710 - INSP
 ISO/IEC 17020
 Origineel verslag

Verkoop [Afd 8.4.2]

Verslagnummer: 31/13122023/29819/1/1

Straat + nummer: Leest 13 - 1, 9950, Lievegem

Elektrisch bord

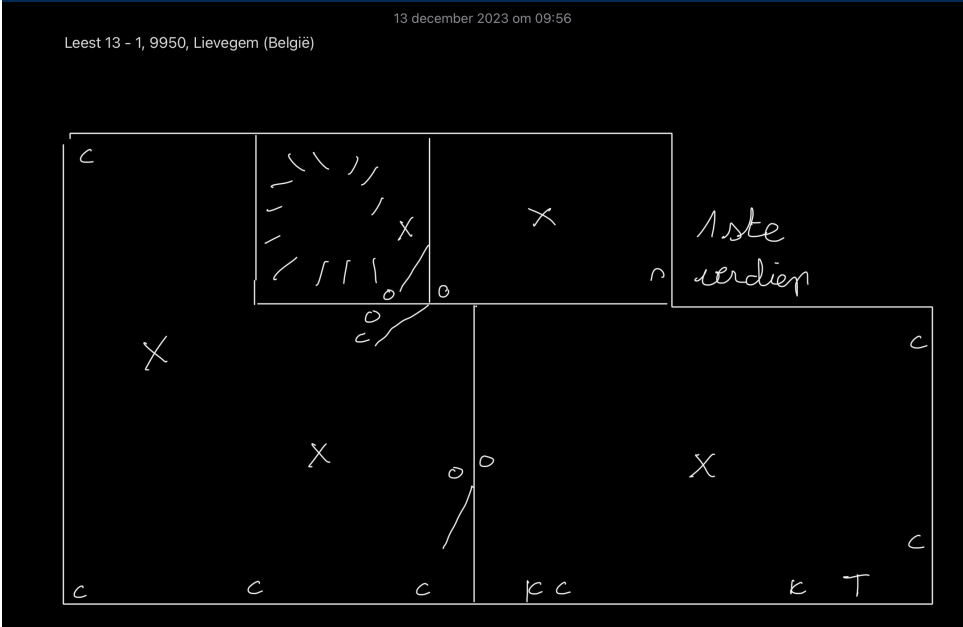
- De controle van een/meerdere foutlussen is niet afdoende – oAfd 6.5.7.2.b.4.d; oAfd 6.4.6.4.b.4
- Het verdeelbord is onvoldoende gemarkeerd. Individuele markering, voedingsspanning en/of gevarendriehoek ontbreken. - oAfd 3.1.3.3; Afd 9.4.1

- Er ontbreken afdekplaatjes in het elektrisch bord. – Afd 5.2.6; oAfd 4.2.2.3
- De installatie is niet aangevuld met een differentieelstroombeschermingsinrichting met hoge of zeer hoge gevoeligheid – oAfd 4.2.4.3

- De differentieelstroombeschermingsinrichting is niet van het type A en/of diegene die aan het hoofd van de installatie is geplaatst heeft geen nominale stroom van ten minste 40A. – oAfd 5.3.5.3.a ; oAfd 5.3.5.5; Afd 8.2.1 – 8.2.2

- De penautomaten/zekeringen zijn niet van hetzelfde type.
- De penautomaten van hetzelfde circuit zijn niet van dezelfde nominale grootte. – oAfd 5.3.5.5

- De houders van de penautomaten zijn niet uitgerust met een kaliberstuk. – oAfd 5.3.5.5.a
- Geleiders van het type VOB zijn niet in een buis geplaatst en/of zoals het zou moeten. – oAfd 5.2.9.3
